Geachte raad van de gemeente Olst Wijhe, betrokken bewoners en belanghebbenden,  
Ik had niet verwacht ooit zelf te gaan inspreken. Waarom zit ik hier dan nu wel: ik heb me als eigenaar

van de Boxbergerweg verdiept in de Energievisie Olst-Wijhe en de wijze waarop in Nederland de planvorming rondom de energietransitie tot stand komt. Ik zal u niet vermoeien met de grote lijn van het Klimaatakkoord, de Wet Algemeen Bestuursrecht of Behoorlijk Bestuur.

Dit resulteert in dit zelfgemaakte kaartje.

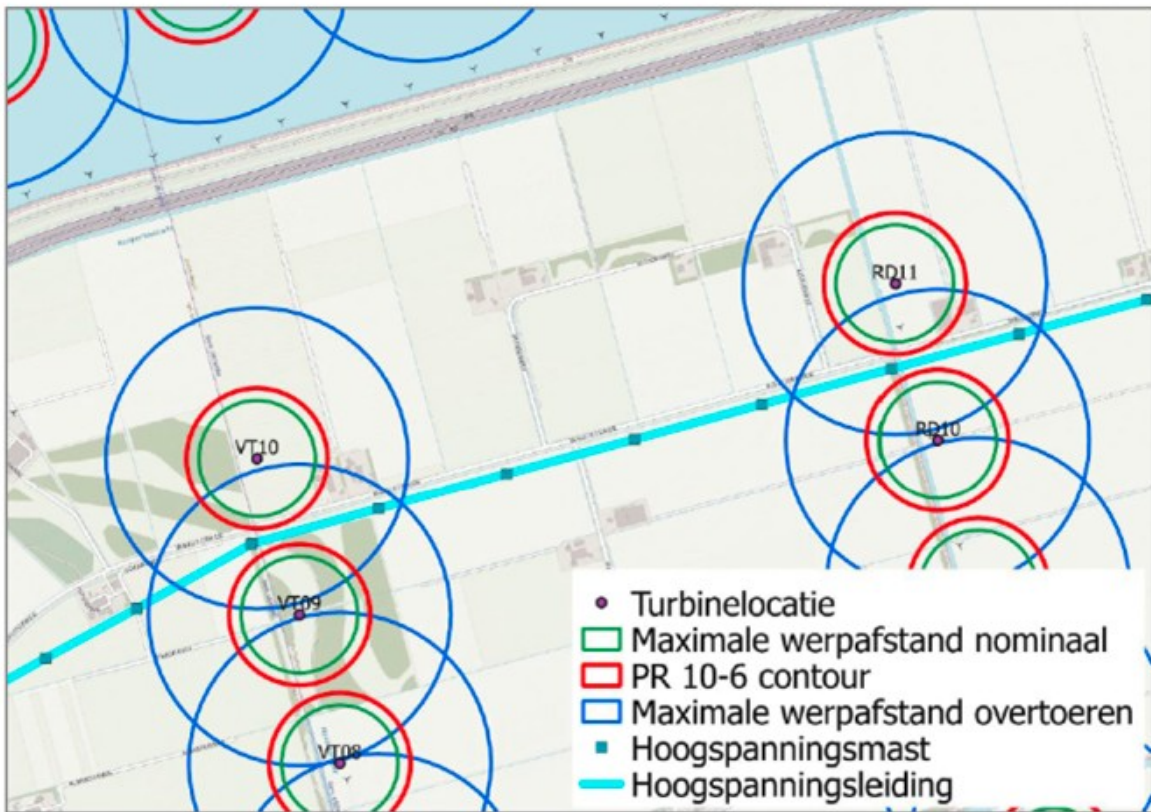
Ik heb zelf even gekeken naar de voorwaarden van hoogspanningskabels, bebouwing en NNN-gebieden:

- tenminste de maximale afstand van (ashoogte + 1/2 rotordiameter =) 240 meter of ('werpafstand-
- nominaal toerental') circa 200 meter) tussen hoogspanningskabels en windturbine. Daarnaast
- altijd 50 meter afstand ivm magnetische zones.
- tenminste 80 meter ( 1/2 rotordiameter) buiten een NNN-gebied.
- tenminste de maximale afstand van (ashoogte + 1/2 rotordiameter =) 240 meter of ('werpafstand-
- nominaal toerental') circa 200 meter) tussen bebouwing en windturbine.

Conclusies:

De windturbines WM2-160 en WM3-120 liggen in/nabij het NNN-gebied. Dit is niet toegestaan!

De windturbines WM1-160 en WM2-120 zijn niet toegestaan ivm de te kleine afstand tot de Hoogspanningskabels van het 110kV-net. (In rapport PlanMER staat in tabel 39 voor de 120-turbine ook al dat aangegeven in de vorm van een '-', gek genoeg staat in Tabel 40 voor de 160-turbine geen '-').

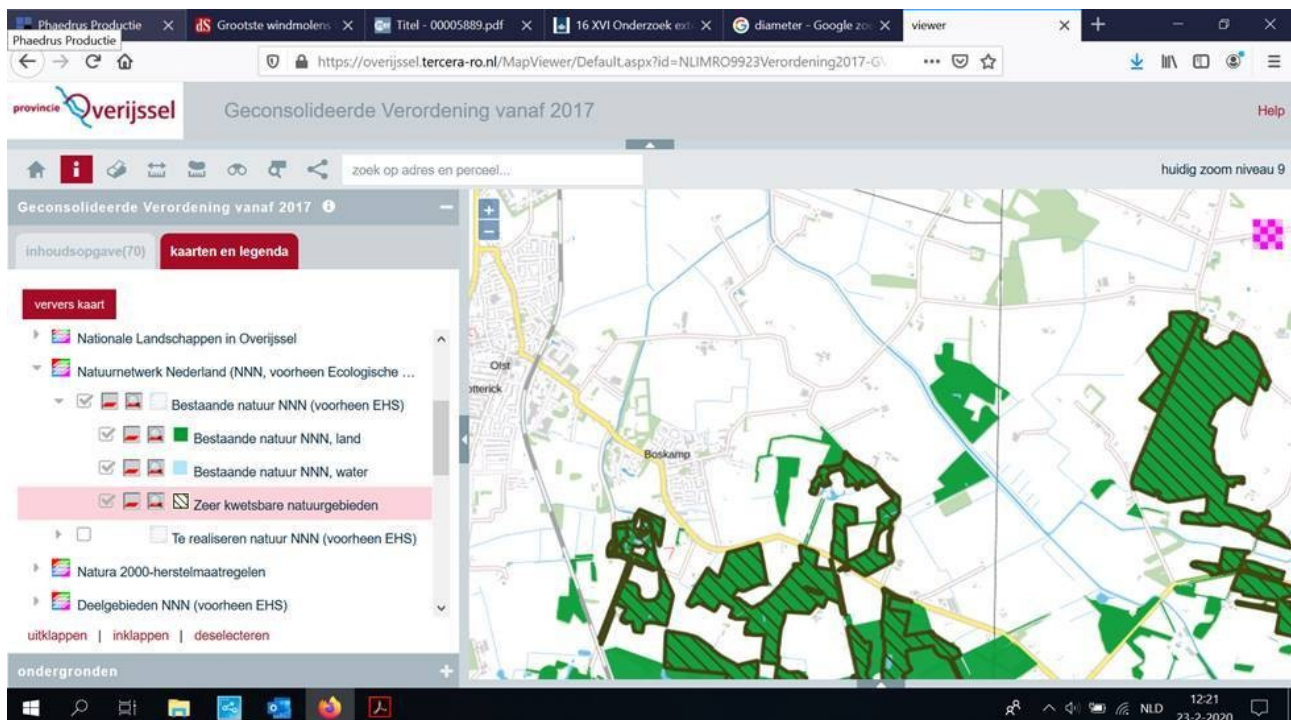
a. En op dit punt ga ik logisch nadenken: deze planMER en zijn aanvulling volgen een doelredenering: we moeten vijf zoekgebieden hebben en we draaien oorzaak en gevolg om. Voor Gebied E geldt dat we de lijnstructuur van de Soestwetering volgen. Daar plaatsen we turbines naast en kijken of/hoe dat inpasbaar kan zijn.

Volgens mij werkt het omgekeerd: je kijkt eerst waar iets niet kan. Voor Gebied E is dat dus altijd buiten het NNN-gebied, buiten de hoogspanningskabels en ver van de woningen (kwetsbare objecten of beperkt kwetsbare objecten).

Dan kijk je of je binnen je randvoorwaarden windturbines kan plaatsen en weegt die ten opzichte de andere gebieden op basis van ecologie, landschap, etc.

De gekozen redeneerlijn voor Gebied E is in het licht van wat wel en niet mag (i.c. NNN en hoogspanningskabels) onprofessioneel. En riekt naar vooringenomenheid om een extra zoekgebied te kunnen presenteren.
